Deres ref.: 10220714-SØK NO

Bemerkningsbrev i forbindelse med varsel om kommende BYGGESØKNAD – UTBEDRING AV TURVEI LANGS AKERSELVA – GNR 223 BNR 37

Utomhusplanen og tverrsnitt A–A bør justeres og suppleres med lengdesnitt og flere tverrsnitt

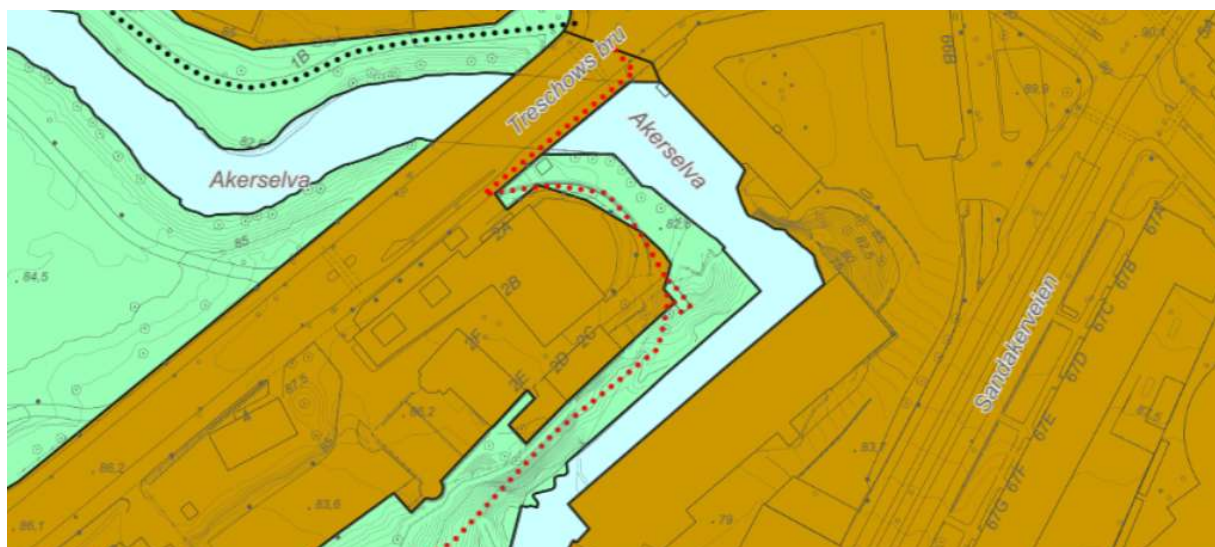
Det er manglende samsvar mellom utomhusplanen og snitt A–A. På utomhusplanen vises arealer for oppfylling og revegetering med loddrett grønn skravur langs østsiden av turveien, men ikke langs vestsiden av turveien hvor det er lagt inn tømmerstokker i hele turveiens lengde. På tverrsnitt A–A er det vist oppfylling også langs vestsiden av turveien, men uten egnede masser for revegetering og uten noen tømmerstokk. Dersom tanken er at turveien skal sikres mot utglidning ved hjelp av forankrede tømmerstokker, bør tømmerstokken også vises på snitt A–A. Oppfyllingen (bærelaget) langs vestsiden av turveien bør vises også på utomhusplanen slik at det tydelig fremgår hvor bredt bærelaget blir.

Av snitt A–A fremgår det at «gjennomsnittlig overdekning for ny turveg skal som prinsipp ligge på 250 mm». Et gjennomsnitt kan skjule store variasjoner i overdekning. Der hvor tverrfallet for eksisterende terreng er stort, vil overdekningen under turveiens vestkant bli langt større enn dette gjennomsnittet, samtidig som det kan bli behov for bredere oppfylling (bærelag) i skråningen ut mot elva. Snitt A–A bør suppleres med snitt der hvor overdekningen er størst og skråningen brattest ut mot elva, og også suppleres med et snitt der hvor arealet for oppfylling og revegetering er bredest på utomhusplanen. Etter vårt syn bør det tilføres masser for revegetering også langs vestsiden av turveien, bortsett fra der hvor tømmerstokkene eventuelt forankres tilnærmet loddrett, eksempelvis med utvendige påler.

Det bør utarbeides tverrsnitt som viser konsekvensene av økt overdekning over eksisterende terreng ved eventuelt å endre stigningen fra 1 : 8 til 1 : 10 i turveiens bratteste parti.

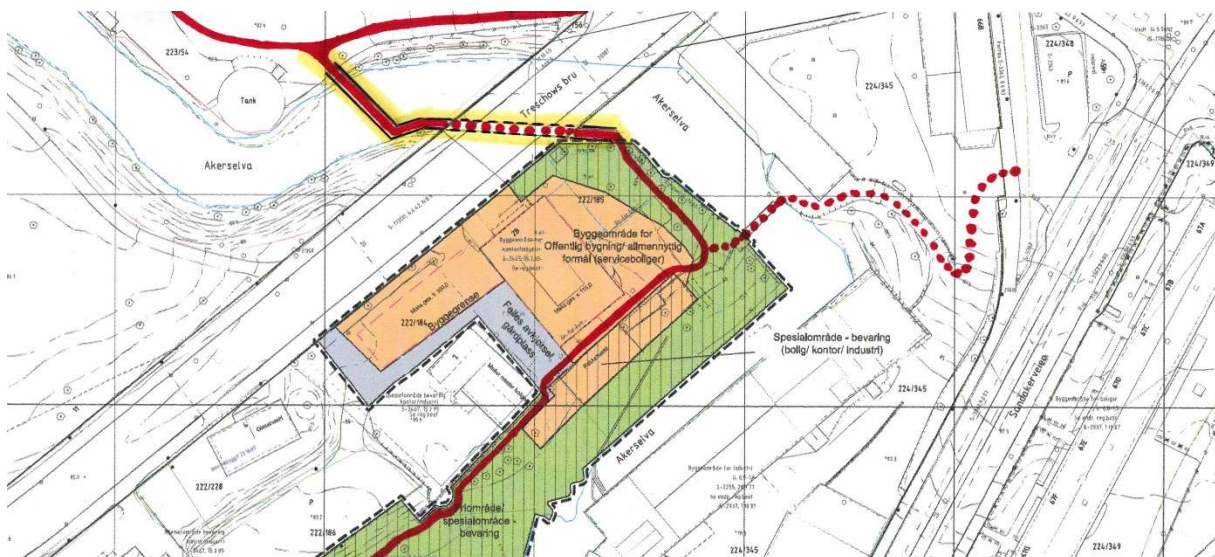
I forslaget til ny arealdel av kommuneplanen er hovedturveier vist med prikker på temakart T3, som vi gjengir et lite utsnitt av under. Sorte prikker angir «eksisterende / planmessig sikret» hovedturvei, mens røde prikker angir «fremtidig / ikke sikret» hovedturvei. Som temakartet viser, er tanken å føre turveien over Treschows gate ved Treschows bru, sørvestover på fortauet, inn i regulert friområde ved Bjølsendammen og Bjølsenfossen og videre sørvestover langs Akerselva gjennom Bjølsenuvet.

I merknadsbrev om Bjølsen av 18. mai 2021 (vedlegges) til planforslaget for vannforsyningstunneler (stamnett for ny vannforsyning Oslo) foreslo Oslo Elveforum og Miljøforeningen Akerselvas Venner en annen trasé for turveien, en trasé som vi også hadde foreslått ved planoppstart. For å unngå å krysse trafikkerte Treschows gate i plan foreslo vi gangbru over Akerselva og planskilt kryssing på bryggesti langs søndre elvebredd i partiet under Treschows bru. Jf. det partiet av turveien som er markert med gult på illustrasjonen under. Vi ba om at det ble stilt rekkefølgekrav om at det gule partiet av turveien etableres som kompensasjon for ulempene i rigg- og anleggsperioden for dagsonen på Bjølsen.

Enten det blir vårt forslag til turveitrasé eller temakartets forslag til turveitrasé som realiseres på litt sikt, så vil det å knytte turveien nordfra langs Akerselvas østside sammen med en turvei sørfra langs elvas vestsida ved Treschows bru føre til at den turveistrekningen som nå skal utbedres/byggesøkes, vil bli benyttet i større grad enn den gjør i dag. At turveien utbedres, bidrar i seg selv også til dette. Turveien vil dermed kunne avlaste turveien langs vestsiden av elva i partiet oppstrøms Treschows bru, selv om hovedtyngden av turgåere fortsatt kommer til å velge turveien langs vestsiden av elva eller den korteste veien rett over Bjølsendumpa.

Vi håper at denne gjennomgangen har ført til at den fremtidige hovedturveien langs Akerselva ikke lenger ligger så langt ut mot elva som den ligger langs Bjølsenjuvet på utsnittet av temakart T3 på forrige side. Hovedturveien bør her etableres som vist på vår illustrasjon nederst på samme side. Jf. også plasseringen av den juridisk bindende gang- og sykkelveien i KDP Akerselva miljøpark (1990) og regulert offentlig gangvei i S-3467 (1995). For en nærmere begrunnelse for vårt forslag til turveitrasé i partiet langs Bjølsenjuvet og ved Treschows bru, se s. 2–6 i vedlagte merknadsbrev.
